Gutachterliche Stellungnahme vom 22. August 2011

Gutachten Nr. 197-PG-2011

Gutachterliche Bewertung zur brandschutztechnischen Kapselung von brennbaren Rohren für nichtbrennbare Medien in Flucht- und Rettungswegen und für brennbare diffusionshemmende Dämmstoffe

Bild 1: Brandschutztechnische Kapselung von brennbaren Rohren (B1/B2) bis d = 160 mm mit nichtbrennbaren alukaschierten Dämmschalen, Schmelzpunkt > 1000°C, Dicke mind. 30 mm

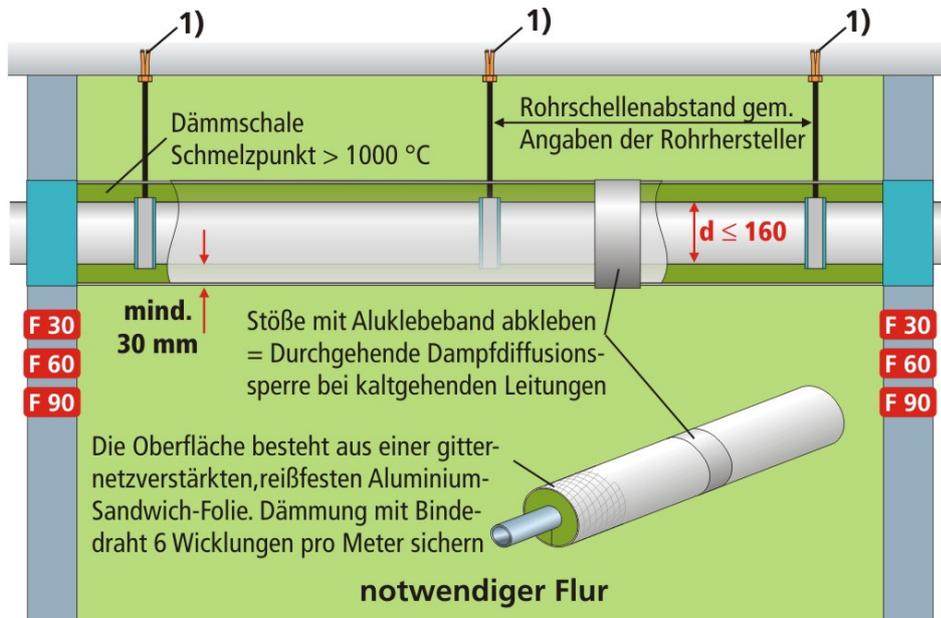
Abweichend zu Abschnitt 3.3.2 der Muster-Leitungsanlagen-Richtlinie (MLAR 2005) soll die Verlegung der brennbaren Rohrleitungsanlagen für nichtbrennbare Flüssigkeiten, Dämpfe, Gase oder Stäube aus brennbaren Baustoffen oder mit brennbaren Dämmungen nicht wie gefordert

- in Schlitzten von massiven Wänden, die mit mindestens 15 mm dickem mineralischen Putz auf nichtbrennbarem Putzträger oder mit mindestens 15 mm dicken Platten aus mineralischen Baustoffen verschlossen werden,
- in Installationsschächten und –kanälen nach Abschnitt 3.5 der MLAR
- über Unterdecken nach Abschnitt 3.5 der MLAR,
- in Unterflurkanälen nach Abschnitt 3.5 der MLAR oder
- in Systemböden

erfolgen, sondern die Rohrleitungsanlagen sollen mit ≥ 30 mm dicken Mineralwollschalen „PAROC Section AluCoat T“ ummantelt werden.

Die Ummantelungen werden mit verzinktem Bindedraht mit mindestens 6 Wicklungen pro lfd. Meter in der Lage fixiert. Dies verhindert ein Öffnen der Klebnaht (Längsrichtung) bei äußerer Beflammung aus einem Brandraum neben dem Flucht- und Rettungsweg.

Die in Abschnitt 4.1 und 4.2 beschriebenen brandschutztechnischen Kapselungen mit der „PAROC Section AluCoat T“ Mineralwollschale, Schmelzpunkt > 1000 °C, Raumgewicht / Rohdichte 90 bis 120 kg/m^3 und einer Mindestdicke von 30 mm erfüllen gleichwertig die in der Leitungsanlagen-Richtlinie, Abschnitt 3.3.2, beschriebenen Schutzziele zur Verlegung von brennbaren Rohrleitungen.

Bild 2: Brandschutztechnische Kapselung von nichtbrennbaren Rohren (A) bis $d = 160$ mm mit brennbarer Kälte­dämmung aus Kautschuk (B1) und einer brandschutztechnischen Kapselung über nichtbrennbare alukaschierte Dämmschalen, Schmelzpunkt > 1000 °C, Dicke mind. 30 mm

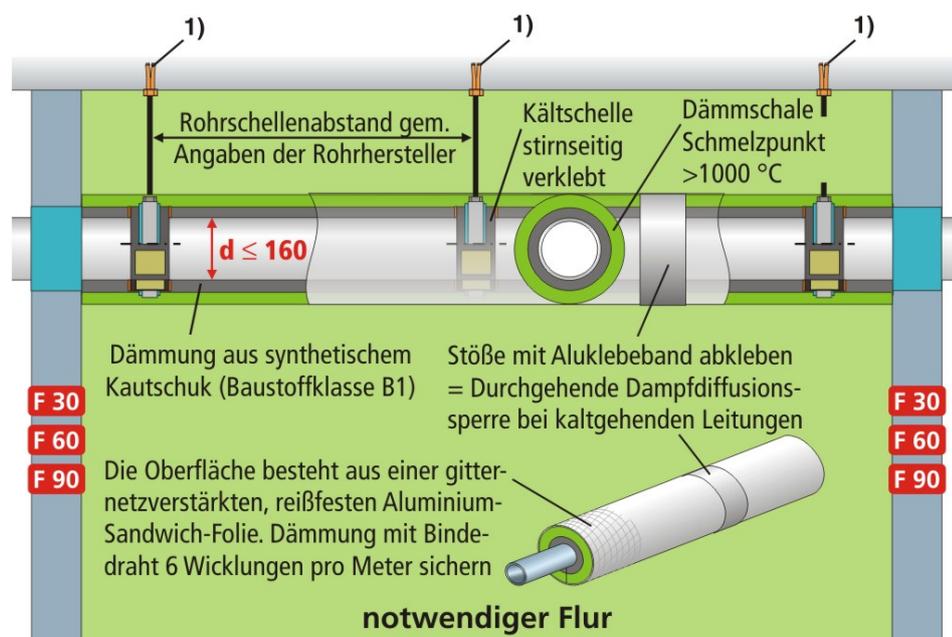
Bei dieser Ausführungsvariante erfolgt die brandschutztechnische Kapselung, wie im Kapitel 4.1 beschrieben, jedoch oberhalb der diffusionshemmenden Kälte­dämmung aus synthetischem Kautschuk (Baustoffklasse B1 schwerentflammbar bzw. B2 normal entflammbar). Die brennbare Dämmung wird durch die nichtbrennbare Dämmung brandschutztechnisch gekapselt. Alle anderen Randbedingungen bleiben identisch.

Durch die doppellagige Dämmung kann sich der Taupunkt in die äußere Dämmschale verschieben. Aus diesem Grund ist auf eine ausreichende Dimensionierung der diffusionshemmenden Dämmung zu achten.
